**Avis sur le parc éolien de la
« Centrale éolienne des Onze Septiers » à Saumeray (28)**

Autorisation environnementale

N°MRAe 2022-4023

Mémoire en réponse à l'avis de la Mission Régionale d'Autorité
environnementale

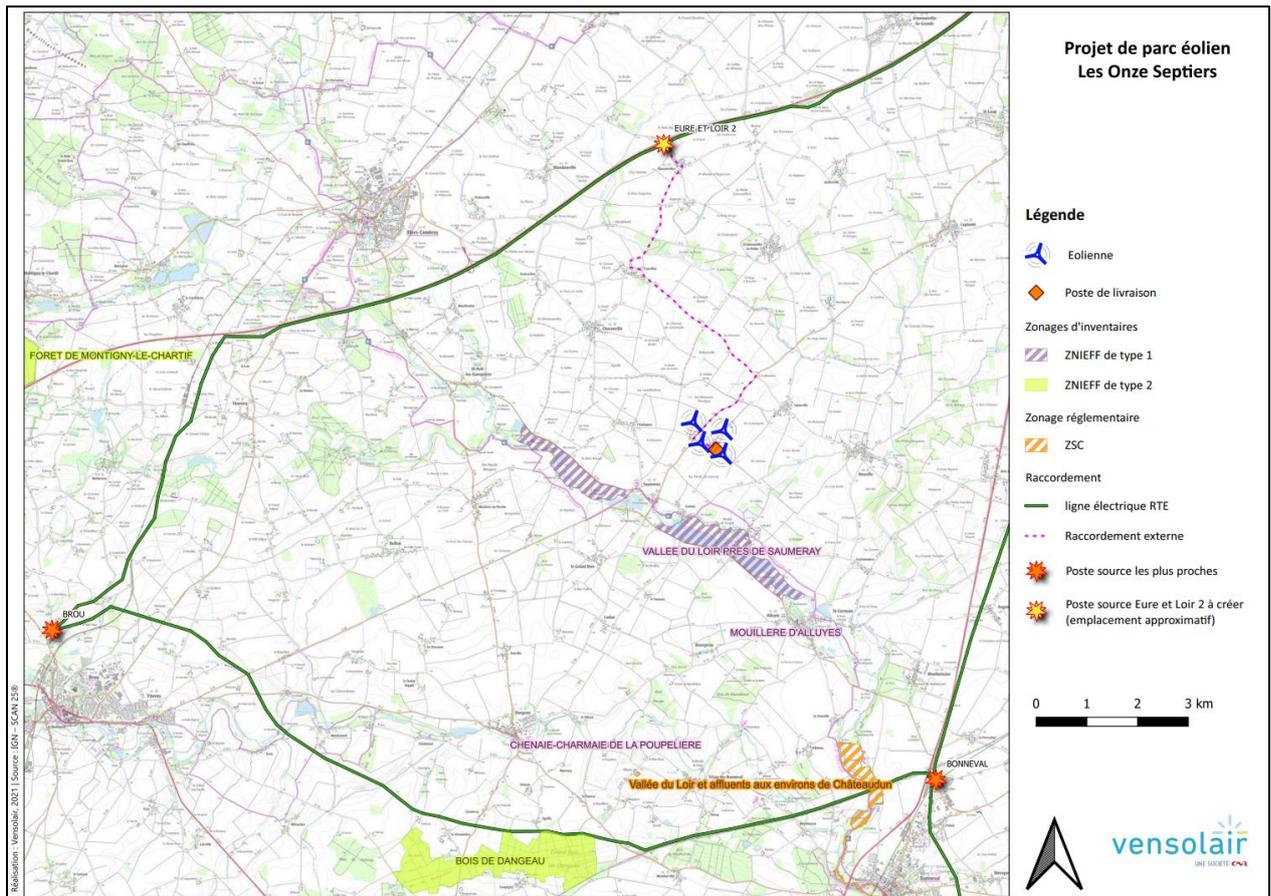
*« L'autorité environnementale recommande de compléter l'étude d'impact par une évaluation des incidences des modalités de raccordement du projet au réseau susceptibles d'être mis en œuvre. »
(Page 7 de l'avis de la MRAe)*

L'étude d'impact (Pièce n°4, p. 405) précise que le projet S3REnR de la région Centre-Val de Loire, dont la concertation a eu lieu du 15 octobre 2021 au 15 décembre 2021, prévoit la création d'un poste source nommé « Eure et Loir 2 ». Depuis lors, le nouveau S3REnR de la région Centre-Val de Loire est entré en vigueur le 22 mars 2023 et confirme la création de ce poste source. Au regard des capacités de raccordement connues dans le nouveau S3REnR de la région Centre-Val de Loire, la solution de raccordement la plus probable est le raccordement du parc éolien Les Onze Septiers au poste source à créer « Eure et Loir 2 », dont l'emplacement précis reste à définir par le gestionnaire de réseau, même si l'on sait d'ores-et-déjà qu'il se situera dans le secteur d'Epeautrolles ou Blandainville, à proximité de l'autoroute A11.

Bien que le choix de la solution de raccordement externe finale revienne au gestionnaire du réseau électrique compétent, un tracé de raccordement prospectif est présenté page 406 de l'étude d'impact.

Le raccordement électrique externe proposé ici sera enterré en accotement de voirie. Ainsi, **l'impact sur le paysage et le patrimoine sera nul.**

Carte 2 : Analyse théorique de la saturation visuelle – Bouville

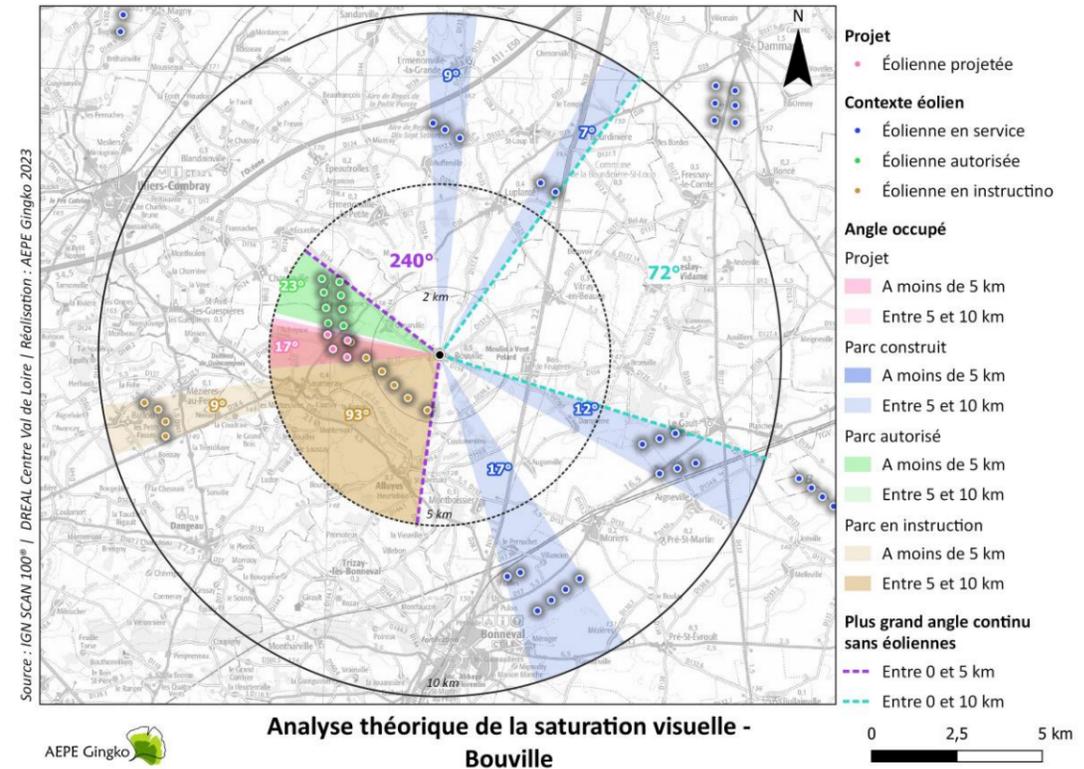
Enfin, l'avis MRAE conclut sur ce thème : « L'implantation, qui s'inscrit ici en cohérence avec le parc éolien des Prieurés permet de limiter les risques de saturation visuelle. Néanmoins, l'étude présentée n'est pas exhaustive en raison de l'absence de prise en compte de l'ensemble des parcs éoliens en projet.

Le projet agrandit de 17° l'angle visuel total occupé par des éoliennes, la valeur de cet angle atteint donc 40° entre 0 et 5 km. Le seuil d'alerte n°1 n'est pas atteint. De plus, avec ses quatre aérogénérateurs, le parc projeté fait passer le nombre d'éoliennes dans cette même zone de 8 à 12. Le seuil d'alerte n°2 est atteint, mais il l'était également avant l'introduction du projet. Enfin, sa présence modifie également la valeur du plus grand angle sans éoliennes entre 0 et 5 km (318°) ainsi qu'entre 0 et 10 km (102°). Le seuil d'alerte n°3 est atteint pour cette dernière valeur, mais il est à relativiser car il était déjà atteint avant l'introduction du projet et car il concerne principalement des éoliennes à plus de 5 km, peu prégnantes en raison de la distance. L'analyse théorique de saturation visuelle sur le bourg de Bouville montre qu'un seuil d'alerte est atteint avant même l'introduction du projet. Sa prise en compte fait baisser la valeur du plus grand angle de respiration, qui atteint le seuil n°3. Deux seuils sont donc atteints, indiquant un risque potentiel de saturation visuelle. Cependant, les résultats de l'analyse sont à nuancer car d'une part les parcs du contexte éolien sont tous situés à plus de 5 km et ne sont pas prégnants dans le paysage (Cf. photomontage n°20) et d'autre part de larges espaces de respiration subsistent. Il n'y a donc pas de saturation visuelle depuis Bouville avec l'ajout du projet.
